COMPLETAMENTO ARGINE DESTRO  
TORRENTE STRONA FINO ALLA SUPERSTRADA  
PER BAVENO (NO) E REALIZZAZIONE NUOVO  
ARGINE IN SPONDA DESTRA FIUME TOCE  
(VB-E-31)

## PROGETTO ESECUTIVO

Censimento e progetto di risoluzione delle interferenze

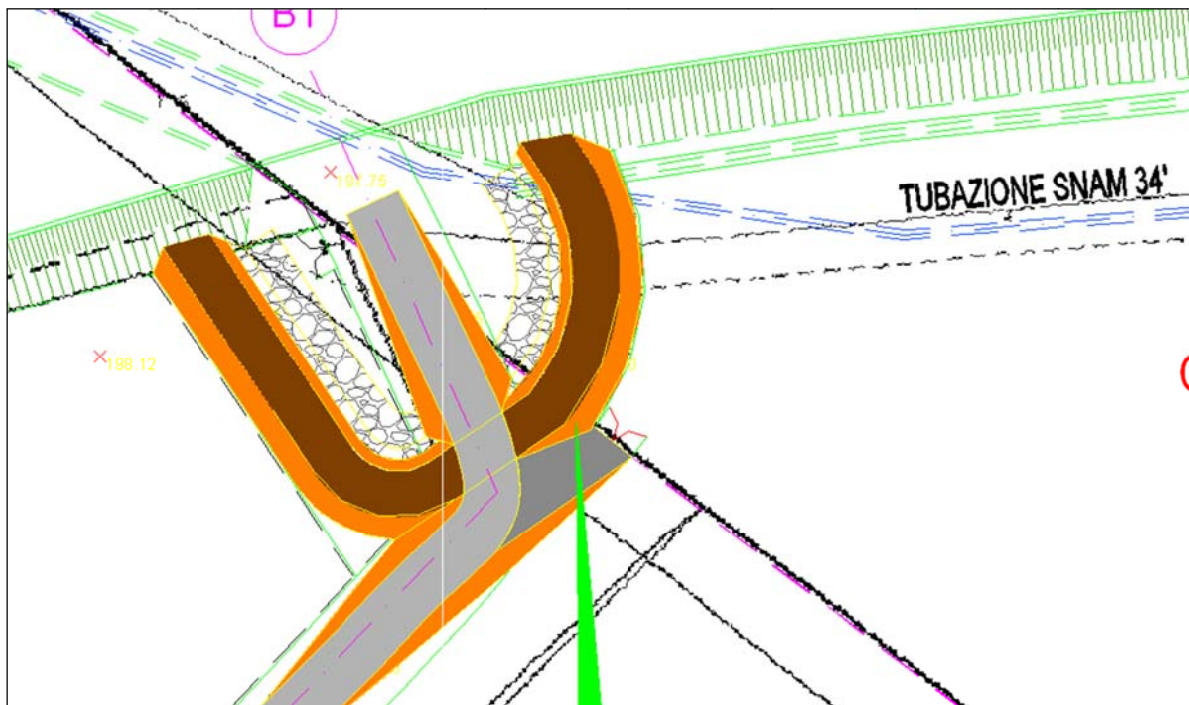
La parte terminale dell'argine interferisce con un gasdotto D=850 mm, pertanto si prevede la posa, durante l'esecuzione delle opere, in corrispondenza della tubazione in acciaio di Snam, alla base dell'argine, di una piastra provvisoria di ripartizione del carico in acciaio Fe 360 di lunghezza pari a 12 m, spessore 2 cm, larghezza 4 m (forata per evitare fenomeni di galleggiamento).

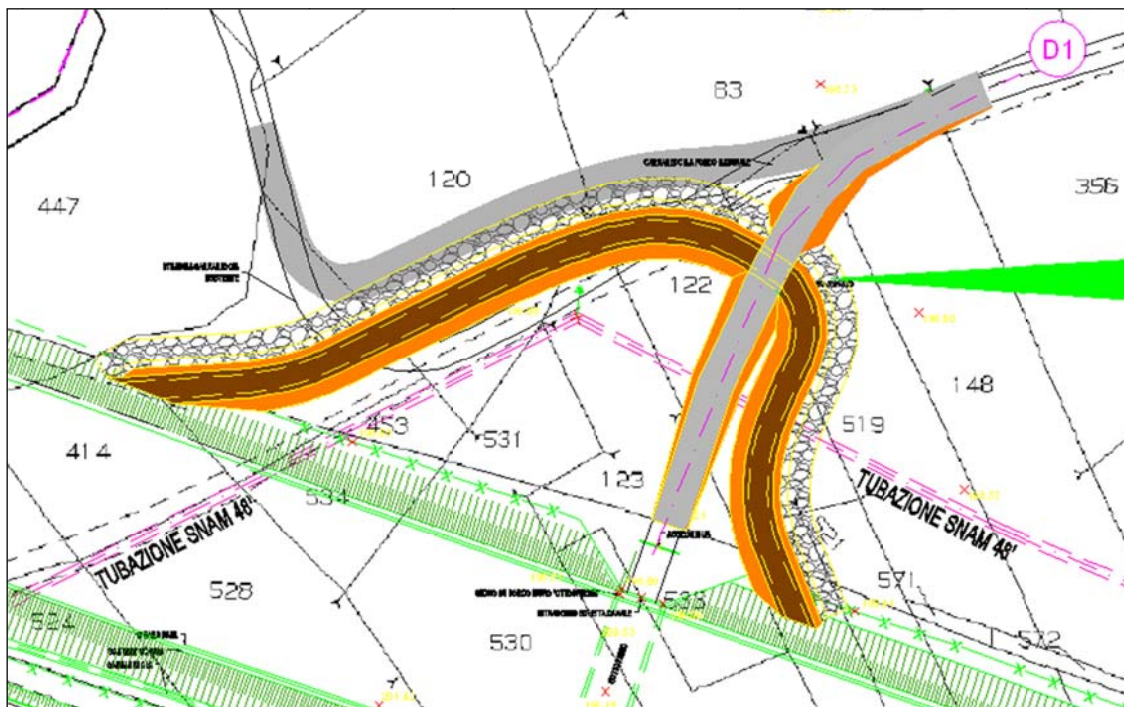
L'opera interferisce con il tracciato del gasdotto Snam  $D=1.200$  mm, pertanto si prevede la posa, in corrispondenza della tubazione in acciaio di Snam, alla base dell'argine, di una piastra provvisoria (da rimuovere a fine lavori) di ripartizione del carico in acciaio Fe 360 di lunghezza pari a 18 m, spessore 2 cm, larghezza 4 m (forata per evitare fenomeni di galleggiamento).

La parte iniziale dell'argine si trova parzialmente nella fascia di rispetto di 20 m del suddetto gasdotto, con il quale interferisce quindi anche in parallelismo.

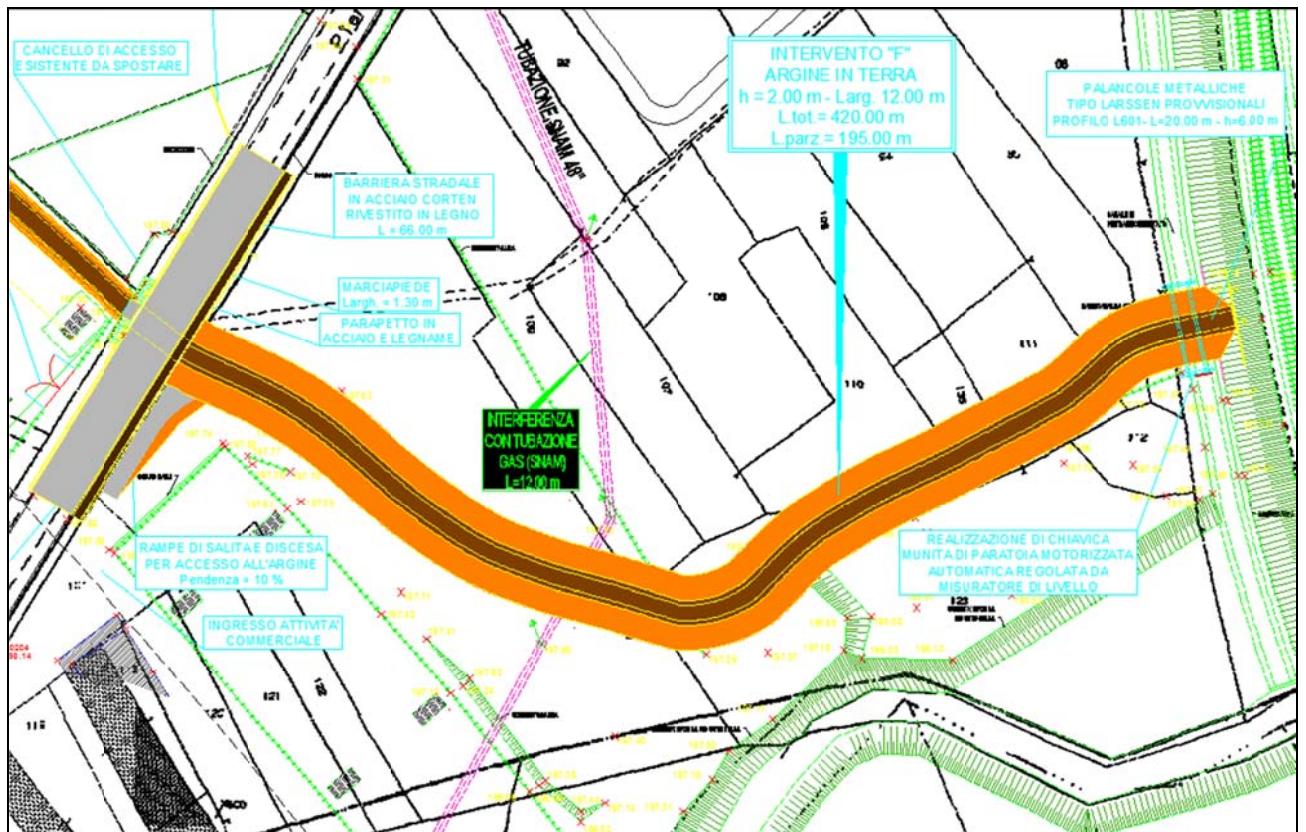
L'argine interferisce in due punti (perpendicolarmente) con due gasdotti  $D=300$  mm e  $D=1.200$  mm, pertanto si prevede la posa, in fase di lavorazione, in corrispondenza delle tubazioni in acciaio di Snam, alla base dell'argine, di una piastra di ripartizione del carico in acciaio Fe 360 di lunghezza pari a 12 m, spessore 2 cm, larghezza 4 m (forata per evitare fenomeni di galleggiamento).
